Název a číslo stavby: **Tramvaj Plotní - soubor staveb - etapa 2-4**

Věc: Vyjádření k předložené ZBV č. 4/109.3 – SO 600.22/1 - Parovod 2xDN100 - Plotní - 164

**Průvodní list zařazení do skupiny
pro ZBV číslo: 4/109.3**

Změnový list

Šachta J64 - NOVÁ STROPNÍ KONSTRUKCE

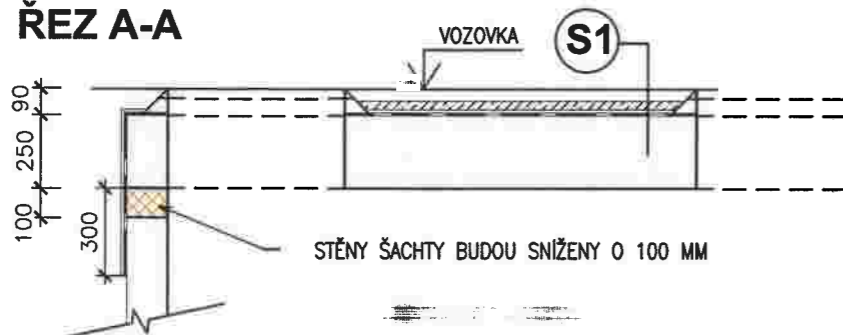
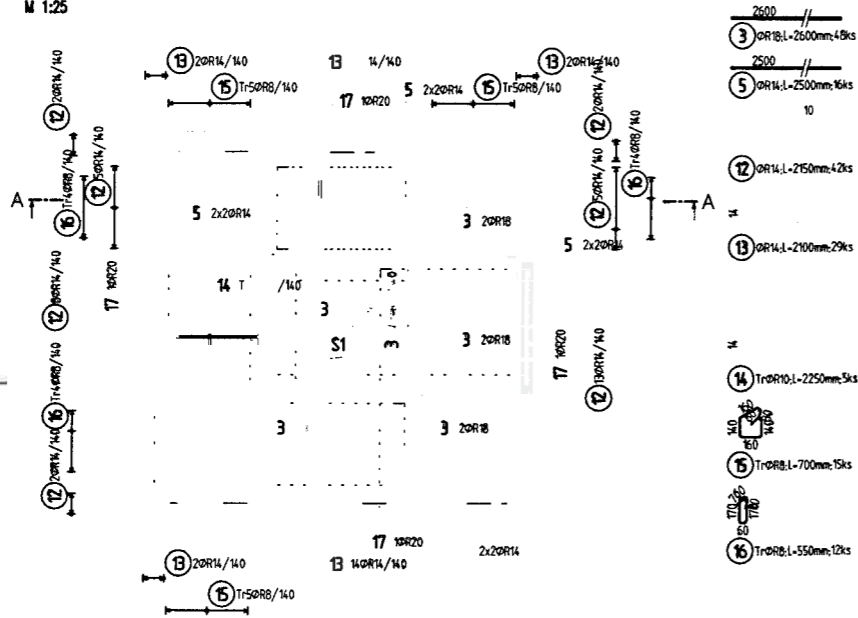
Z důvodu výškové kolize stávající parovodní šachty J64 s nově budovanou komunikací při pravém odbočení z ul. Dornych k OD Lidl došlo ke snížení stávající stropní konstrukce parovodní šachty.

Parovodní šachta byla o 10 cm položena výše, než předpokládala projektová dokumentace a než bylo uvedeno v podkladech správce sítě. Jedná se tedy o změnu, kterou Zhotovitel ani projektant nemohl předpokládat.

Bylo tedy nutné odbourat stávající zákrytovou desku, stávající poklapy a stěny šachty. Následně byla zhotovena nová monolitická železobetonová zákrytová deska ve snížené výškové úrovni. Zhotovitel si nárokuje náklady spojené se zhotovením monolitické železobetonové desky. Bourací práce byly provedeny v režii investora stavby Teplárny Brno, a.s..

STÁVAJÍCÍ ŠACHTA J64, JEJÍŽ VÝŠKOVÁ ÚROVEŇ BYLA SNÍŽENA. ŠACHTA NEBYLA SOUČÁSTÍ PLNĚNÍ STAVBY DLE SOD

TVAR STROPU J64
TL. 250 mm

OCHRANNÁ BETONOVÁ MAZANINA C16/20 VE SPÁDU 2%	30 MM
OCHRANNÁ GEOTEXTILIE 900g/M2	1X
HYDROIZOLACE SKLOBIT 40	1X
BETONOVÁ MAZANINA C16/20	2%
STROPNÍ DESKA - MONOLIT - VIZ. STATIKA	250 MM
